Title: БП "Radio-Kit K118" - измененный	
Size: A4	Author: Валерий Лабинский (harmless)
Date: 04.04.2015	Drawn by: harmless
Filename: K-118_new1.sch

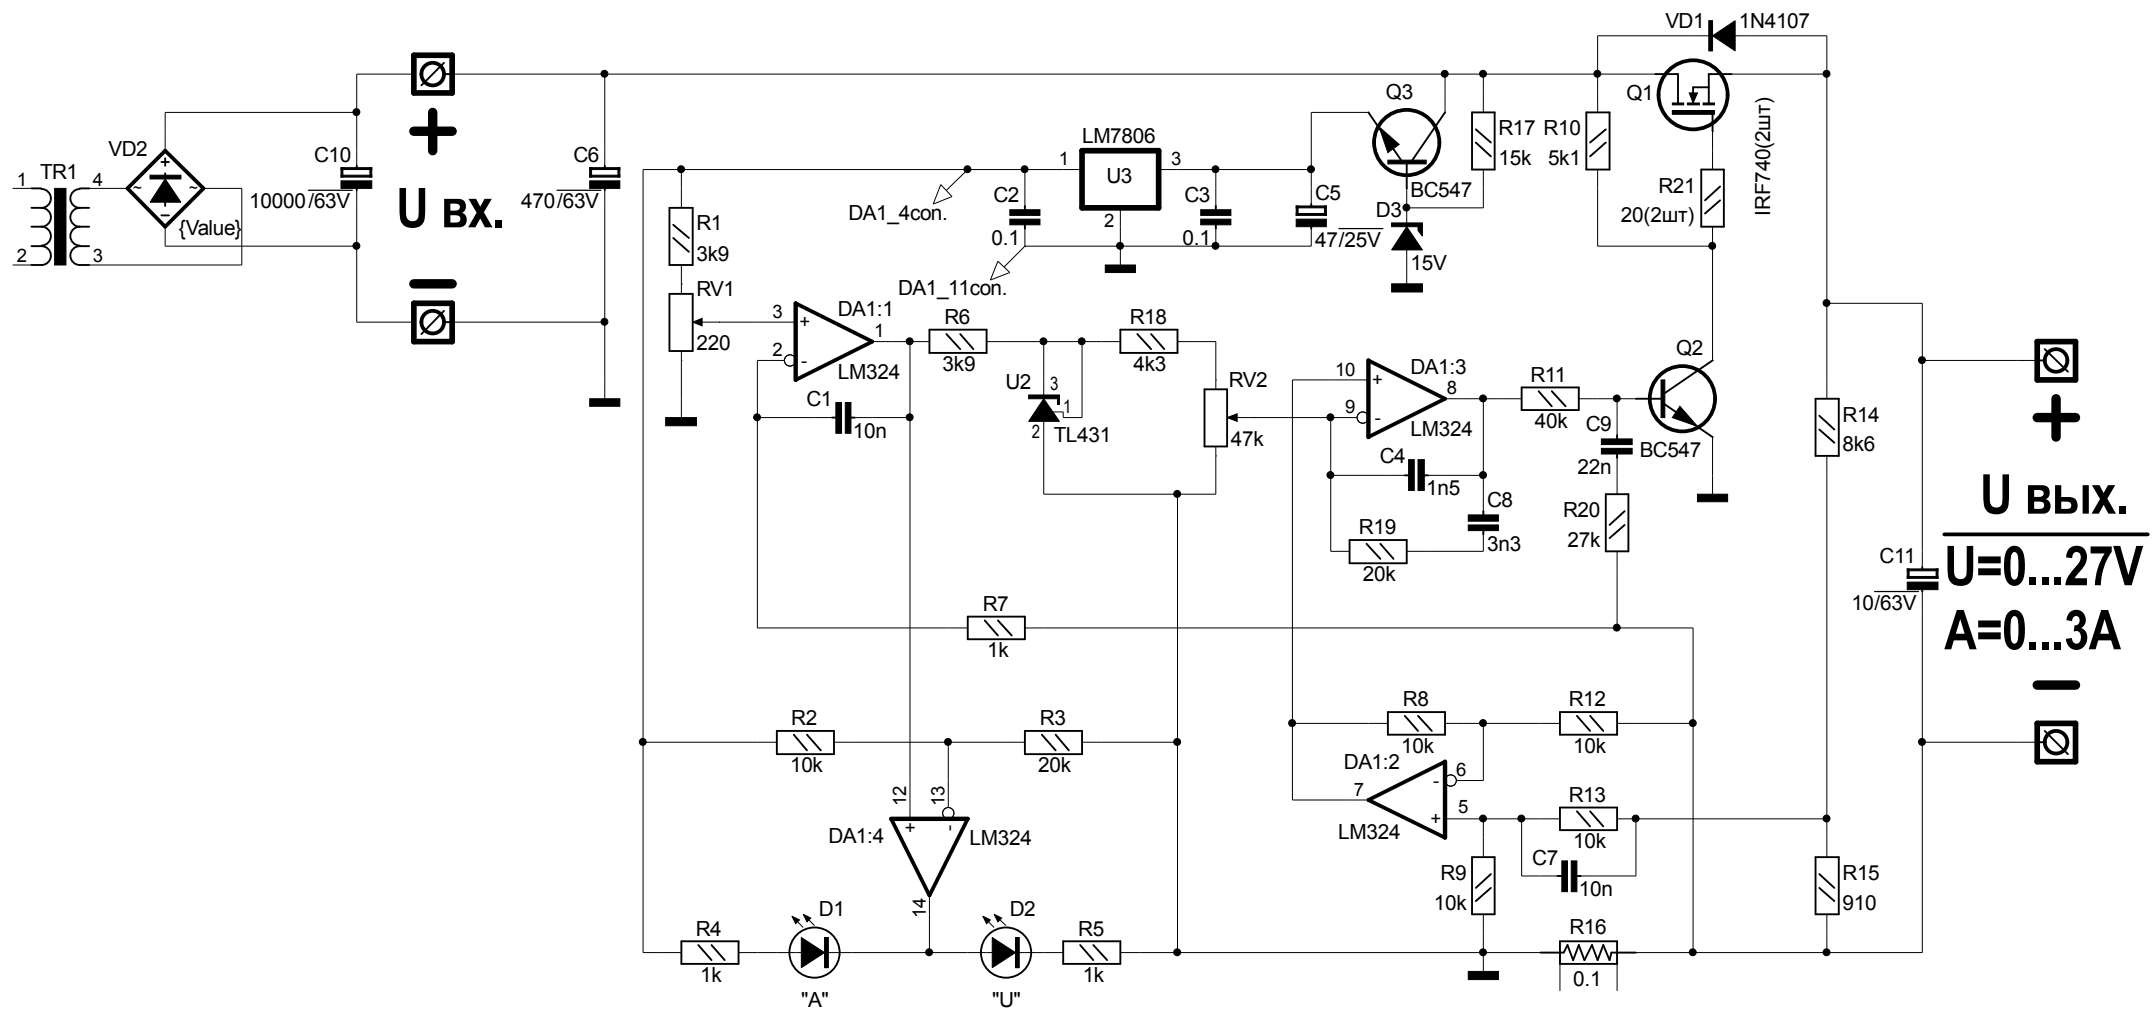
C1 100n уменьшил до 10n
 C4 220n уменьшил до 1n5
 R13 - ему параллельно 10n для устойчивой работы при
 подключении на выход 2200мкФ
